Mission régionale d'autorité environnementale
OCCITANIE

Projet de valorisation des cendres de l'ancienne centrale à charbon du Fesc à Laval-Pradel (Gard)

N°MRAe : 2025APO134
N°saisine : 2024-14032

Avis émis le : 7 novembre 2025

Figure 2 : implantation du projet

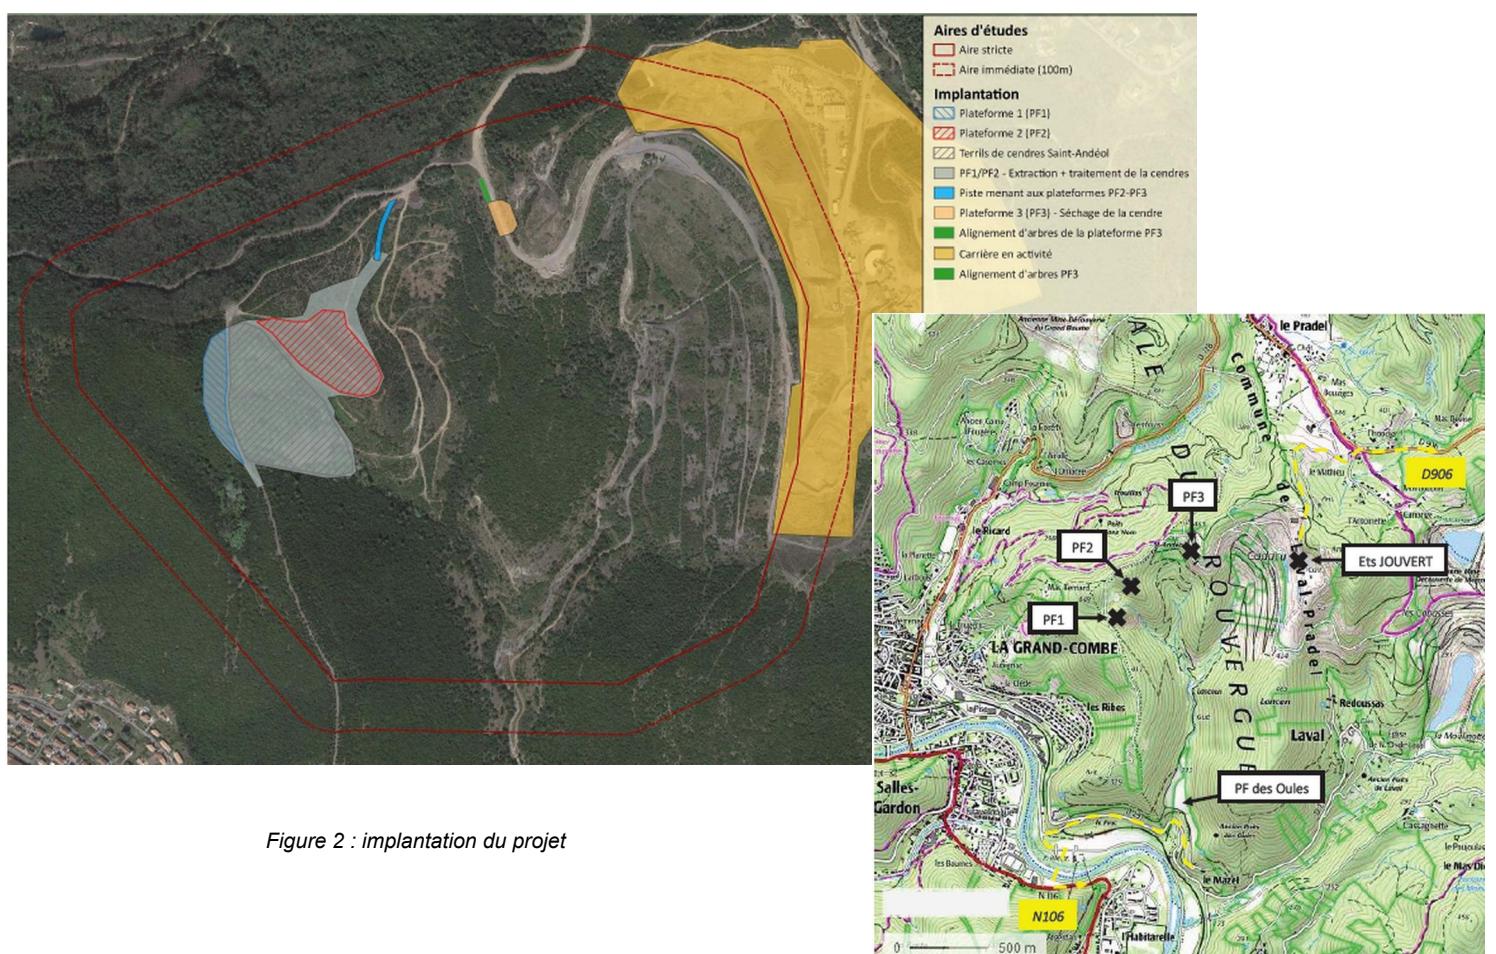
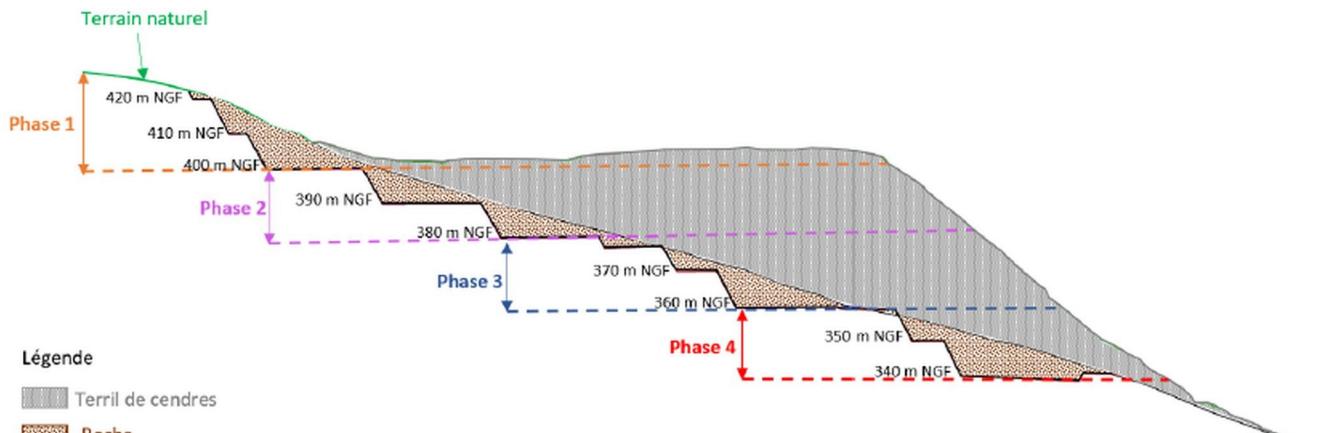
Il est envisagé la possibilité de développer sur la plateforme PF3 la fabrication d'enrobés à chaud. L'étude d'impact doit être complétée sur ce point.

Des installations d'aspersion sont prévues sur les plateformes PF2 et PF3 et sur la piste entre PF2 et PF3. Ces installations ne traitent toutefois que des surfaces limitées : la MRAe estime que la gestion du risque d'envol des cendres depuis les zones en cours d'extraction (PF1), la PF2 et les pistes doit être précisée pour démontrer que les mesures proposées sont suffisantes. Au vu de la sensibilité des milieux naturels identifiés à proximité des pistes, l'étude doit conclure sur la nécessité de mettre en place un suivi de l'empoussièvement du site.

Figure 4 : enjeux faunistiques

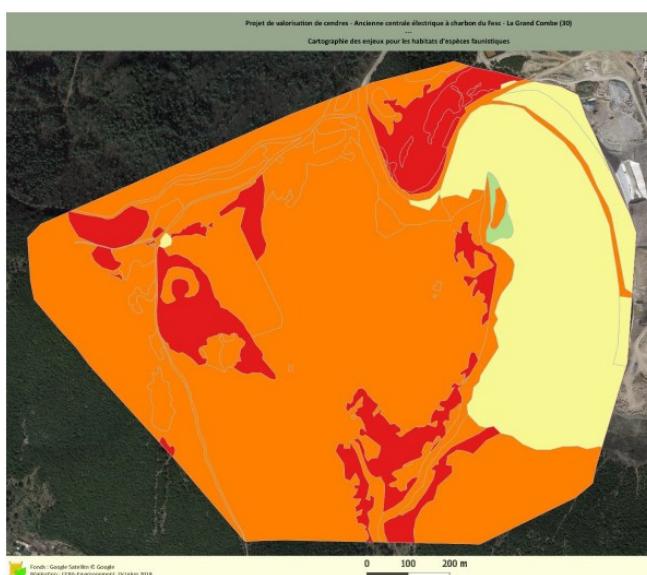
Des inventaires naturalistes ont été réalisés en 2018 (trois dates printemps-été). Une date a été ajoutée en 2020, après des coupes forestières réalisées en 2019-2020. Quatre dates ont été ajoutées en 2025, pour mettre à jour les données de 2018, trop anciennes et incomplètes. Les éléments recueillis restent partiels : le temps consacré à chaque groupe faunistique n'est pas précisé ; les observations et les écoutes sont faites en simultané pour plusieurs groupes par un même observateur ; les conditions météorologiques n'étaient pas toujours favorables. Les écoutes pour les chauves souris ne sont pas recueillies sur plusieurs nuits consécutives. Peu de dates sont optimales pour l'observation de l'Orchis de Provence. Au vu de la description des conditions de réalisation des inventaires et des protocoles mis en œuvre, la MRAe conclut que la caractérisation des enjeux du site, qui sont jugés « *modérés* » à « *forts* » pour la faune terrestre, les habitats naturels et la flore (cf. figures 4 et 5), présente des faiblesses.

La MRAe recommande une réévaluation des inventaires en détaillant les protocoles utilisés, notamment pour les espèces à enjeux et celles potentielles.
